Compléments au Dossier de Demande d'Autorisation Unique du 02/08/2018

*Réponse au relevé des insuffisances
du 17/12/2018*

**Centrale Éolienne de Production d'Électricité
LA CROIX DES TROIS**

Relevé des insuffisances

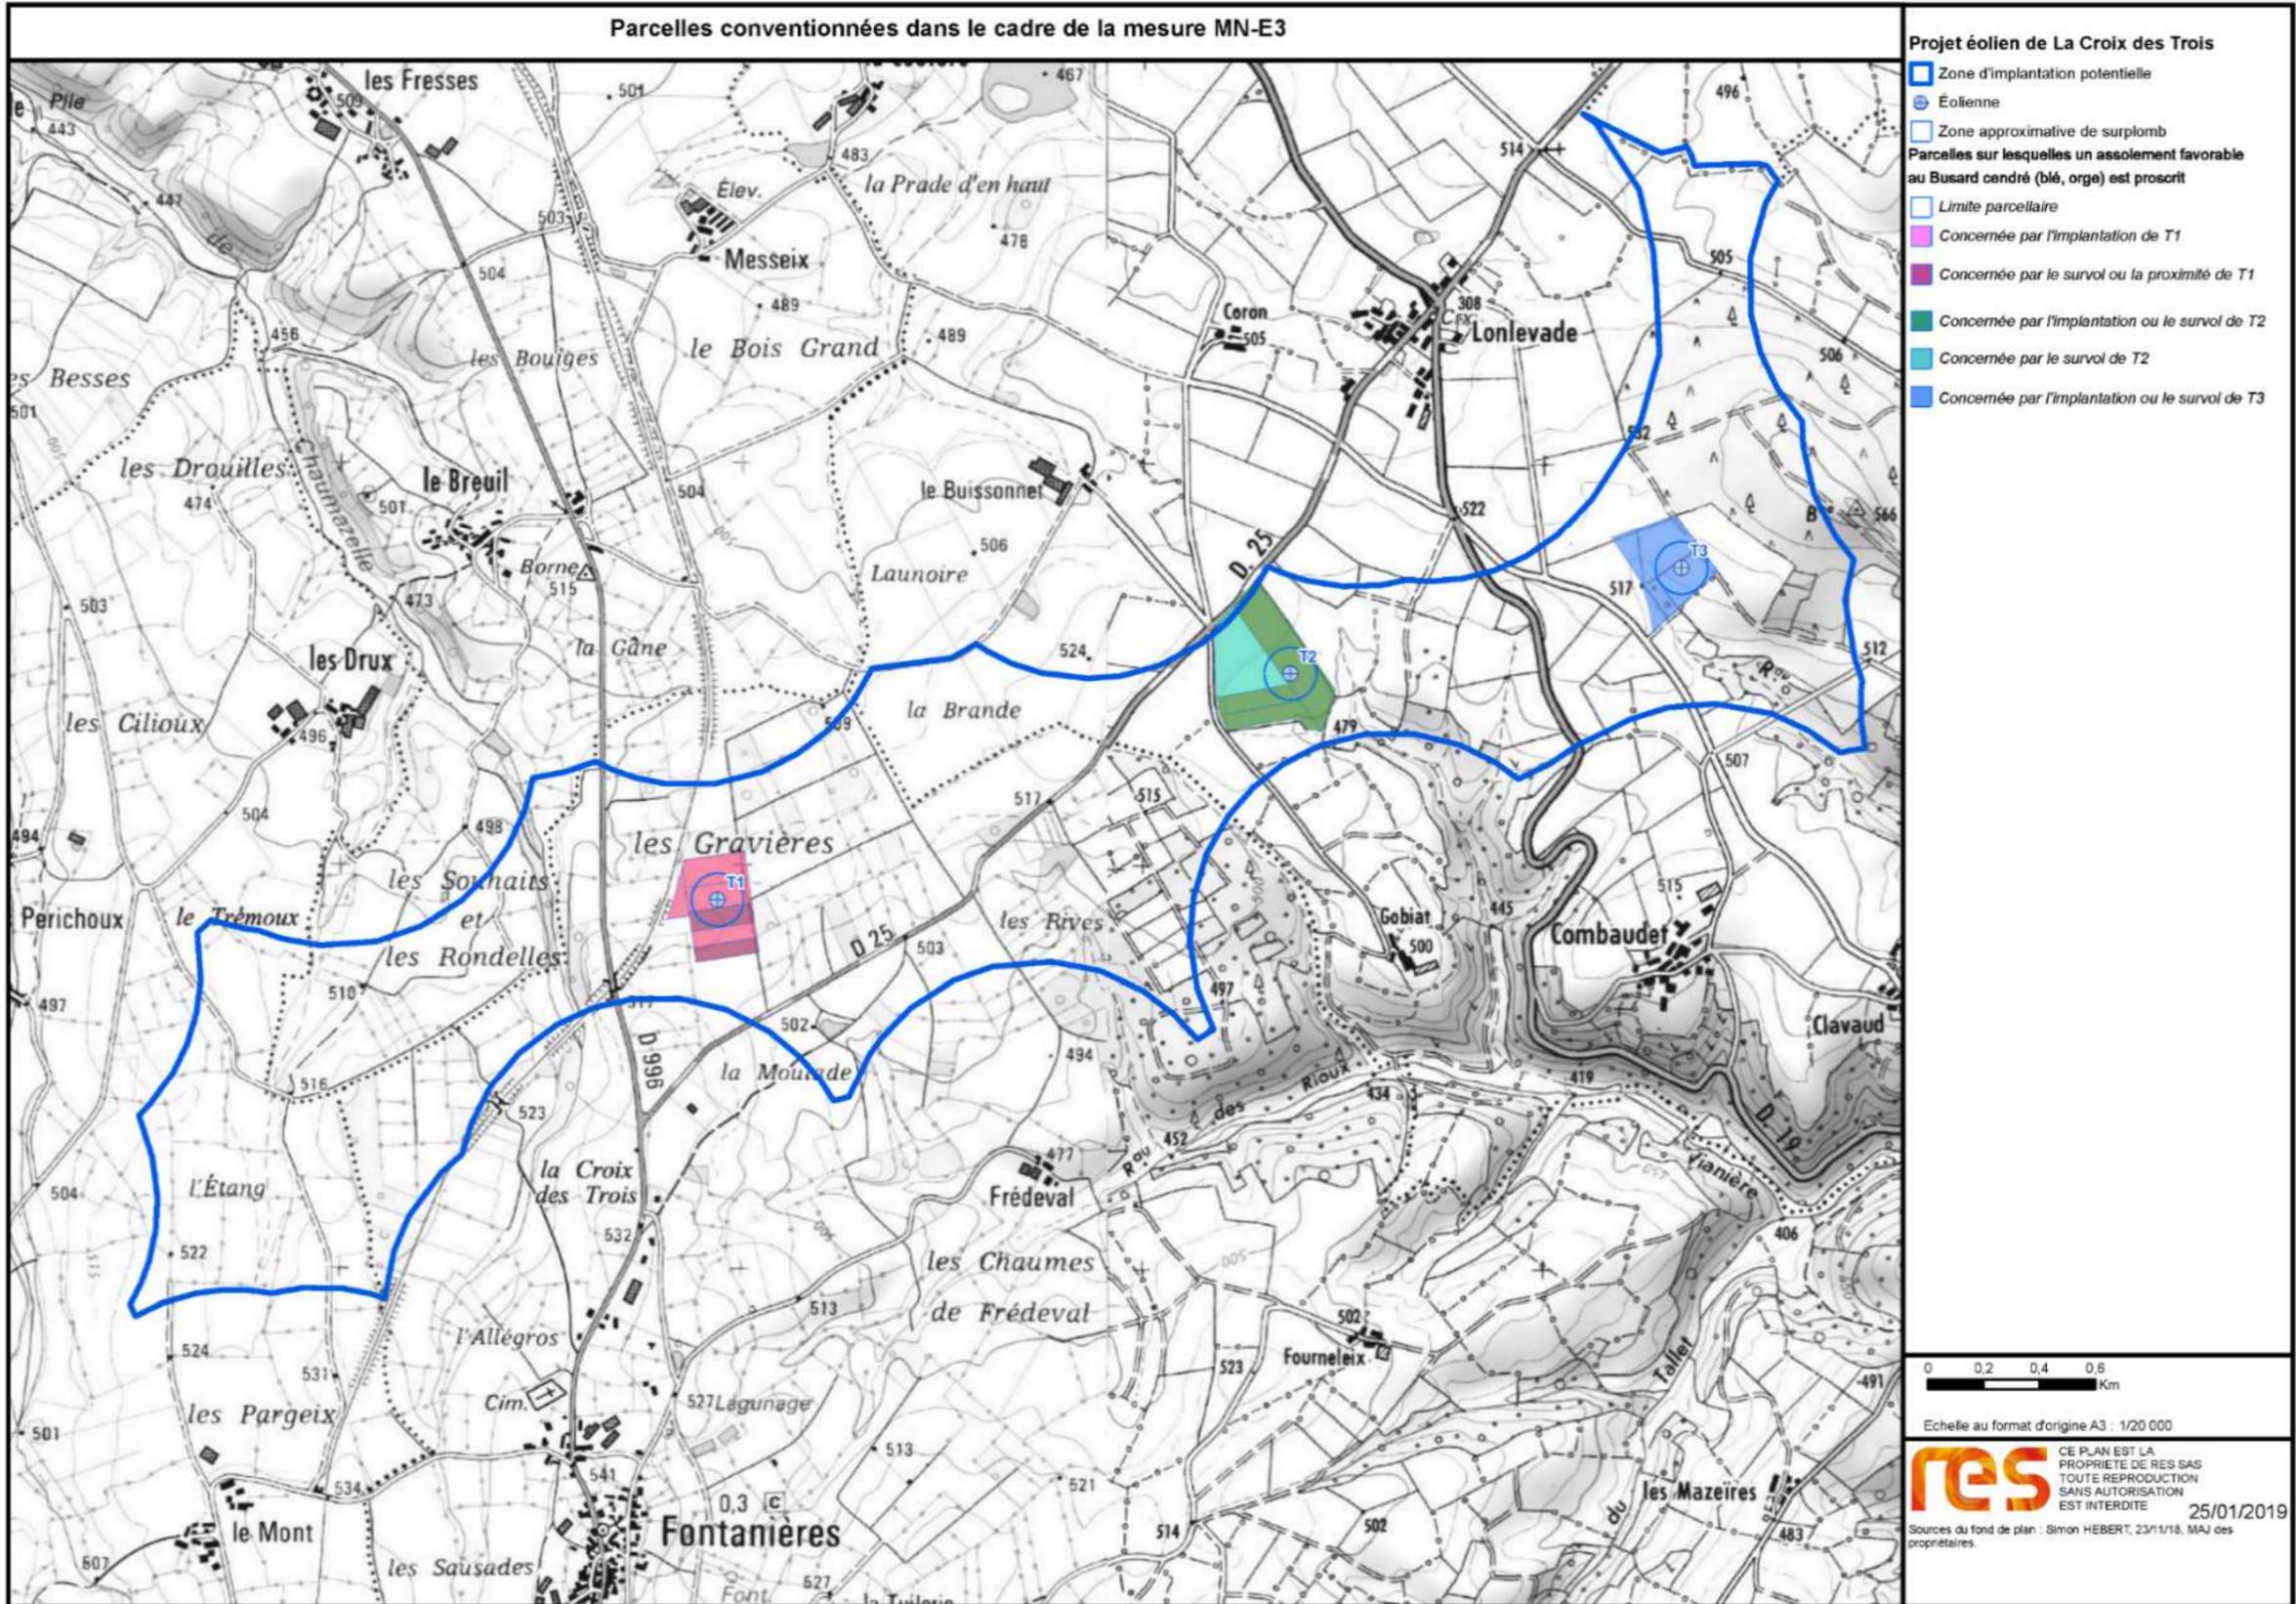
- S'agissant des mesures ERC permettant de réduire le risque de collision de l'avifaune nicheuse et notamment la mesure MN-E3 (Éviter la reproduction du Busard Cendré sous les éoliennes), il apparaît qu'aucune précision sur l'efficacité et la suffisance des mesures n'est développée pour justifier la définition d'un impact résiduel jugé non significatif. La mesure d'évitement prévue paraît insuffisante compte tenu que les parcelles a priori concernées sont seulement celles situées au droit des éoliennes. Or, il apparaît que des zones de nidification du Busard cendré, recensées lors de l'état initial et situées à proximité immédiate du projet, ne seraient pas concernées par la mesure envisagée.

Il convient de préciser de manière explicite les parcelles concernées par la mesure proposée et d'évaluer l'efficacité de la mesure en prenant en compte le domaine vital du Busard cendré. De plus, il convient de rappeler qu'un niveau d'enjeu et d'impact brut concernant le risque de collision du Busard cendré a été évalué « très fort ». Cette évaluation concerne le seul couple de Busard cendré recensé en nidification à proximité immédiate de la ZIP.

D'une part, en réponse à ce niveau d'impact brut, la mesure de réduction MN-E3 telle que proposée vise la mise en place d'un assolement peu propice au cantonnement du Busard cendré en période de reproduction, en priorité sur les parcelles accueillant les éoliennes n°2 et 3 qui sont les plus proches des secteurs favorables identifiés (cf. Carte 37 p118).

En outre, concernant l'éolienne n°1, bien que celle-ci soit située à distance des parcelles identifiées comme favorables à la reproduction du Busard cendré en 2015, il est à noter que les parcelles concernées par l'implantation, le survol et la proximité immédiate de ladite éolienne font l'objet d'une mesure similaire (cf. Carte 37 p118).

Localisation des parcelles susceptibles d'être concernées par la mesure MN-E10

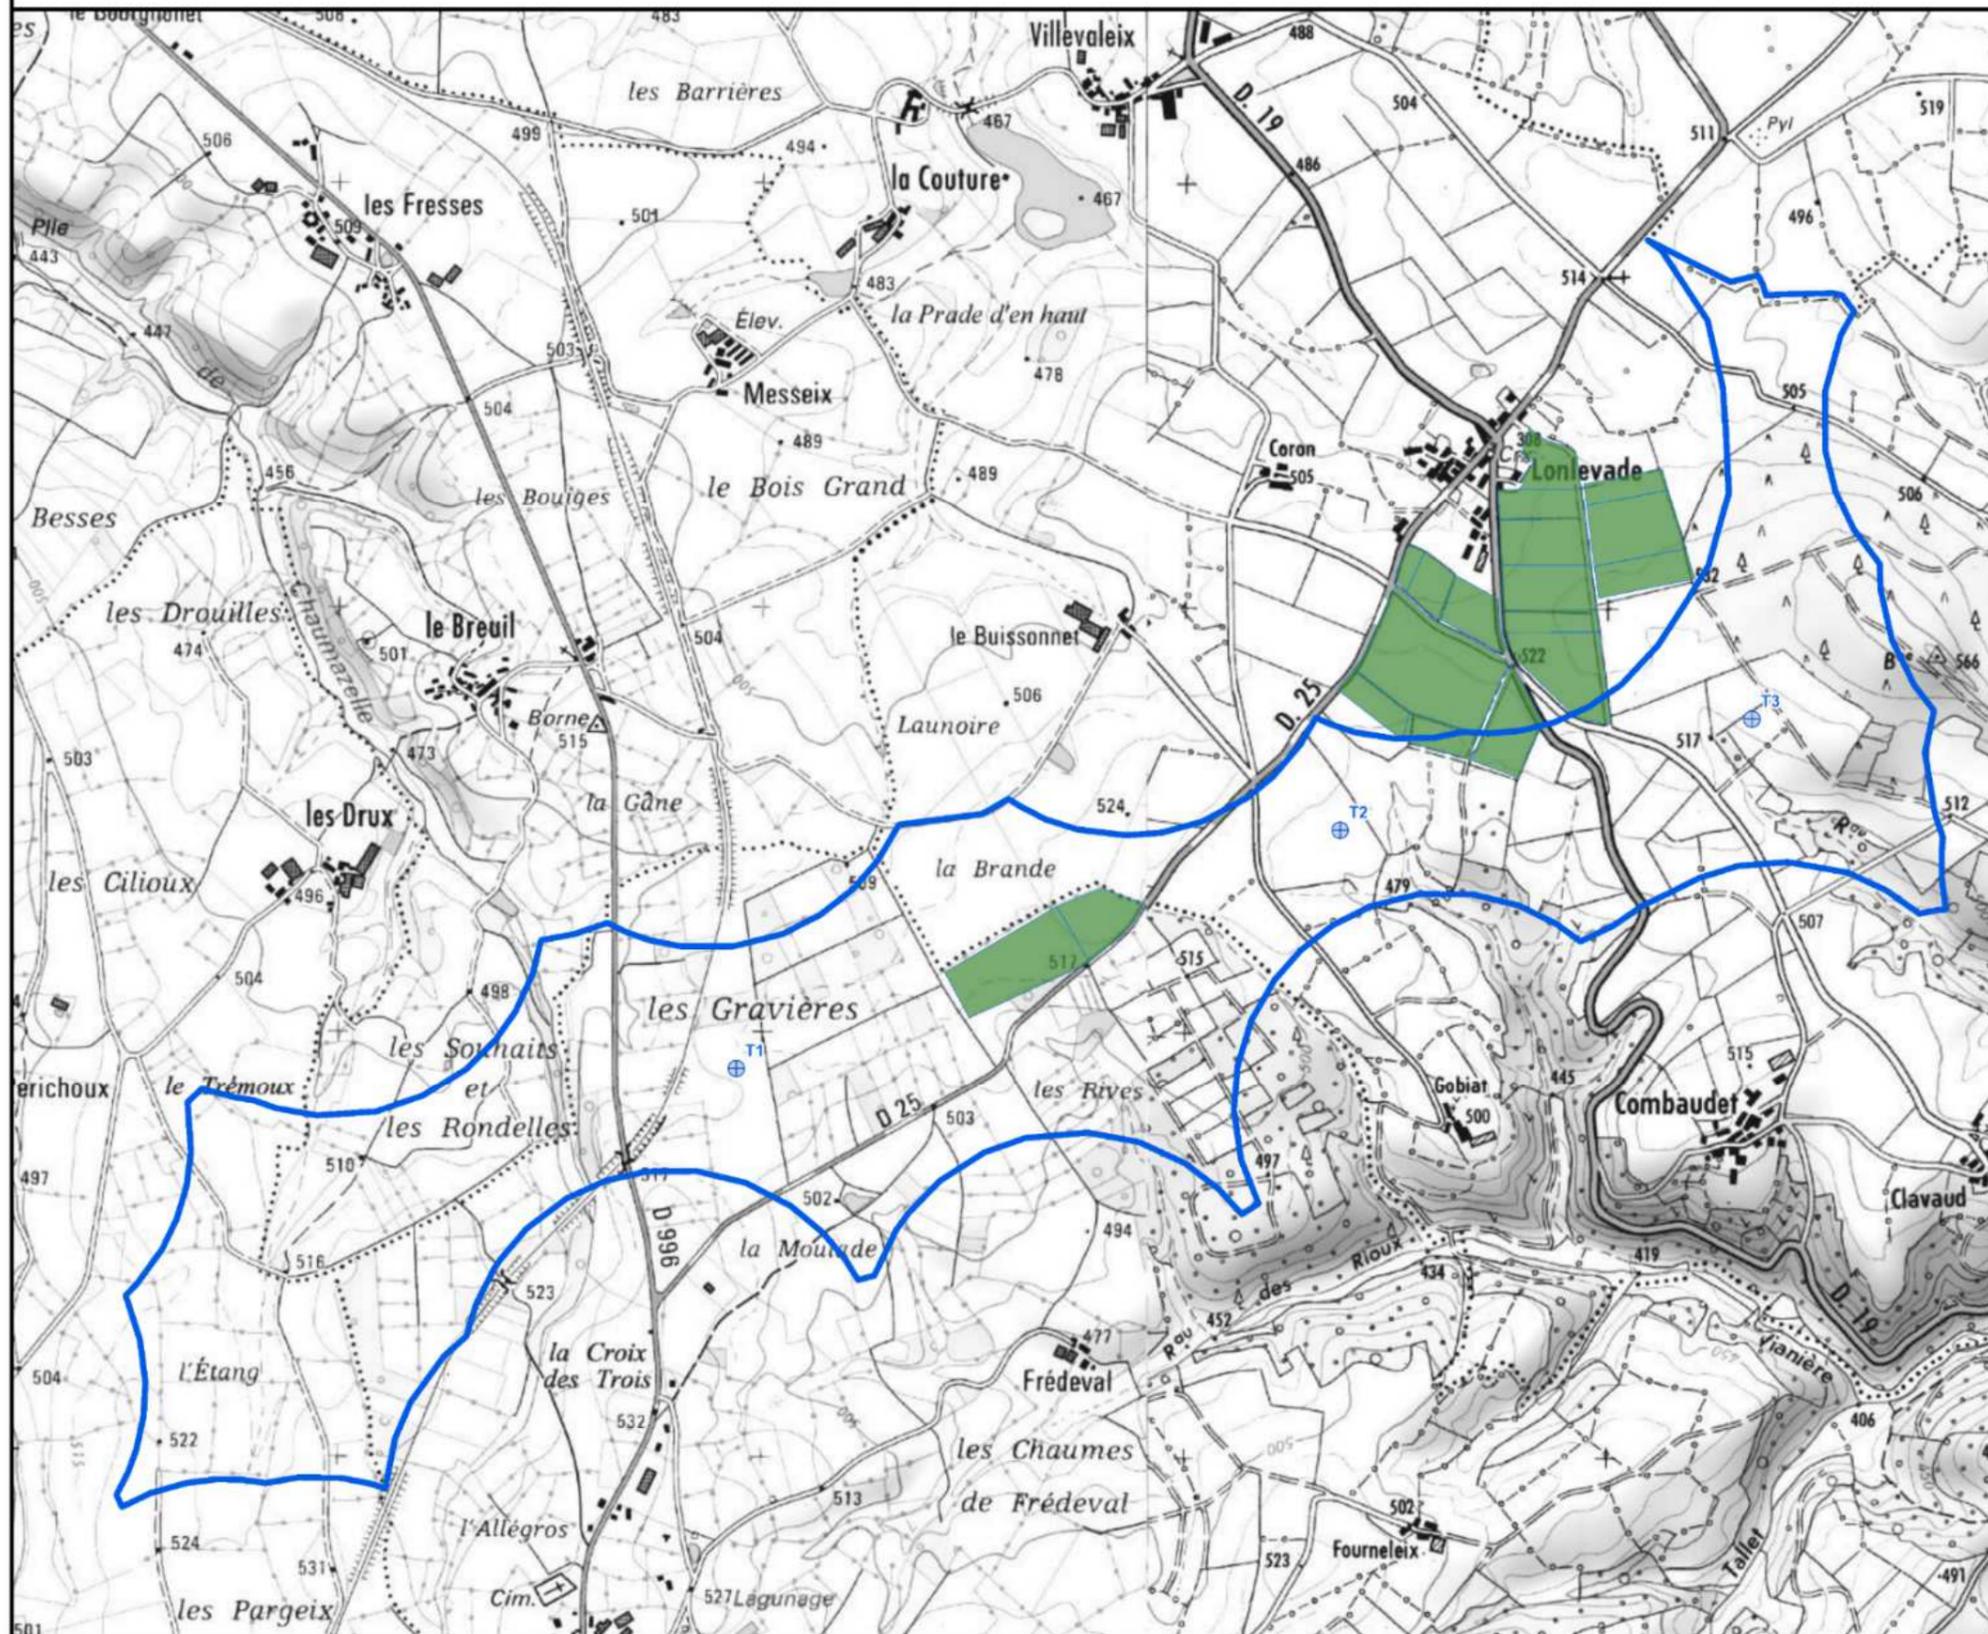
- Une précision sur l'efficacité de la mesure MN-E10 est apportée et une cartographie de la localisation des parcelles susceptibles d'être visées par la mesure MN-E10 a été rajoutée :

La mesure MN-E10 consiste, à l'inverse de la mesure MN-E3, à maintenir une certaine disponibilité d'habitats potentiels de reproduction pour les busards. Elle vise ainsi à pérenniser chaque année et sur un minimum de 5 hectares, un assolement favorable aux Busards (blé ou orge) à distance des éoliennes du projet et au niveau des secteurs préalablement identifiés en 2015 en périphérie de Lonlevade. La disponibilité d'habitats favorables, à distance des éoliennes et sur les secteurs connus comme étant favorables aux busards, contribuera à la fois au succès reproducteur de l'espèce. Combinée à la mesure MN-E3, elle tend par ailleurs à limiter davantage les risques de collision accidentelle.

N.B : La sélection des parcelles susceptibles de faire l'objet de la mesure MN-E10 (assolement favorable aux busards) pourra être préalablement effectuée en concertation avec l'ornithologue en charge du suivi avifaunistique.
